<b>CONCEPTO TÉCNICO DE REVISIÓN DE ESTUDIO PARTICULAR DE AMENAZA Y RIESGO POR FENÓMENOS DE REMOCIÓN EN MASA EN FASE I</b>	Código:	GPR-FT-08
		Versión:	03
		Código Documental:

1.1 CONCEPTO TÉCNICO No. CT:	5482
1.2 ÁREA:	TÉCNICA Y DE GESTIÓN
1.3 COORDINACIÓN:	INVESTIGACIÓN Y DESARROLLO
1.4 REFERENCIA CRUZADA RADICADO FOPAE:	2009ER1741
1.5 RESPUESTA OFICIAL No.	RO-34960

2.1 SOLICITANTE:	Ing. John Iván Nivia
2.2 PROYECTO:	NUEVO PROYECTO DEL IDIPROM
2.3 LOCALIDAD:	4. San Cristóbal
2.4 UPZ:	32. San Blas
2.5 BARRIO O SECTOR CATASTRAL:	San Blas II
2.6 DIRECCIÓN:	Calle 28 Bis C Sur No 11A – 78 / 26 / 96 Este (*)
2.7 CHIP:	AAA0001DJUH, AAA0001DJTD, AAA0001DJZE
2.8 ÁREA (Ha):	1.76
2.9 FECHA DE VISITA:	Marzo 02 de 2009
2.10 EJECUTOR DEL ESTUDIO:	GEOMECA Ltda.

El presente concepto técnico corresponde a la revisión realizada por la DPAE a la FASE I del "ESTUDIO DE AMENAZA Y RIESGO POR FENÓMENOS DE REMOCIÓN EN MASA PARA LA LICENCIA DE CONSTRUCCIÓN DEL NUEVO PROYECTO DEL IDIPROM, UBICADO EN LA CALLE 28 BIS C SUR No. 11A 78 ESTE LOCALIDAD SAN CRISTÓBAL SUR, BOGOTÁ D.C", realizado por la firma GEOMEC LTDA., en cumplimiento con lo estipulado en el Artículo 141 del Decreto 190 de 2004 y en el marco

Fotografía No. 1. Predio del nuevo proyecto IDIPROM localizado en la Calle 28 Bis C Sur No. 11A-78. Vista de la zona oriental.

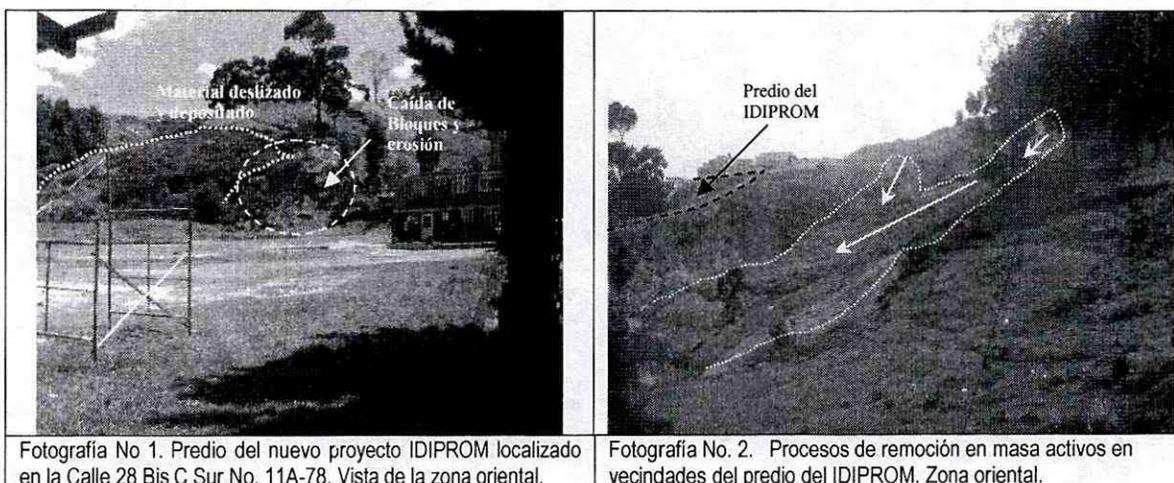
llevada a cabo en el pasado en todo el sector. En esta zona se identifican varios procesos de remoción en masa tales como caída de bloques, erosión y flujos de materiales (Fotografía No. 1). También se observaron varios escarpes producto de deslizamientos activos, que aunque se encuentran fuera del lote del IDIPROM, ocurren muy cerca del mismo y sobre los mismos materiales, lo que demuestra la susceptibilidad de los mismos a presentar procesos de remoción en masa (Fotografía No. 2)

Fotografía No. 2. Procesos de remoción en masa activos en vecindades del predio del IDIPROM. Zona oriental.

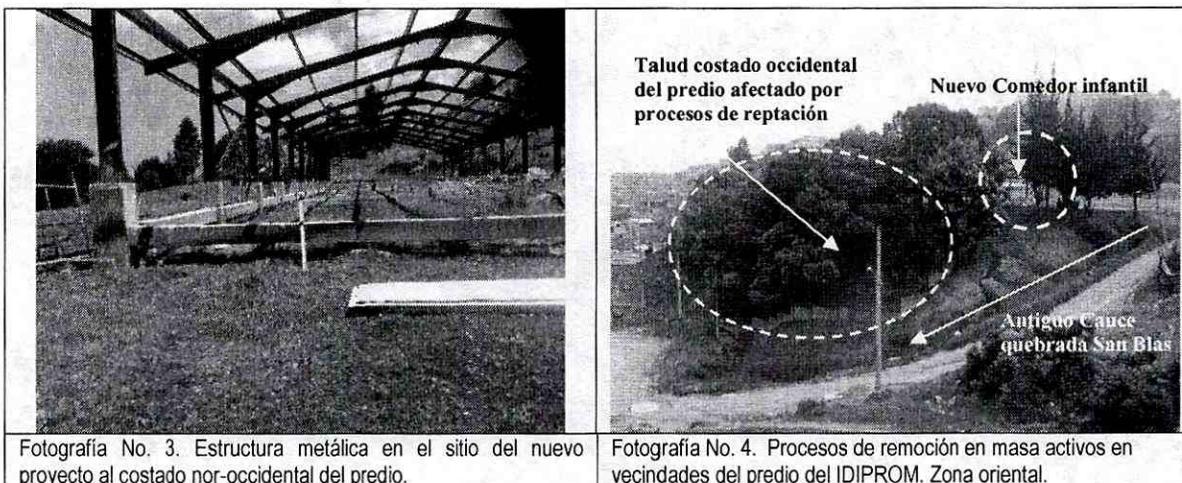
Al costado occidental y nor-occidental del predio se identificó un talud de pendiente pronunciada (Fotografía No. 4), el cual actualmente se encuentra afectado por un proceso de reptación que ocurre por el deslizamiento de una capa de suelo no consolidado sobre un estrato de roca en pendiente estructural. Este proceso se manifiesta por la ondulación del terreno, la falta de verticalidad de algunos árboles ubicados en el talud y la existencia de árboles que ya han colapsado por el movimiento del terreno. De acuerdo con información de los habitantes de la zona, el movimiento del terreno genera deslizamientos de pequeña y mediana magnitud y la caída de árboles que amenazan las construcciones existentes.

El Cauce de la quebrada San Blas recorría antiguamente el costado sur del predio, el cual actualmente se encuentra cubierto por rellenos antrópicos y sirve como vía de acceso. Este material es fácilmente erosionable por agua de escorrentía ya que no existen estructuras de drenaje adecuadas para evitar la erosión y el transporte de materiales (Fotografía No. 4).
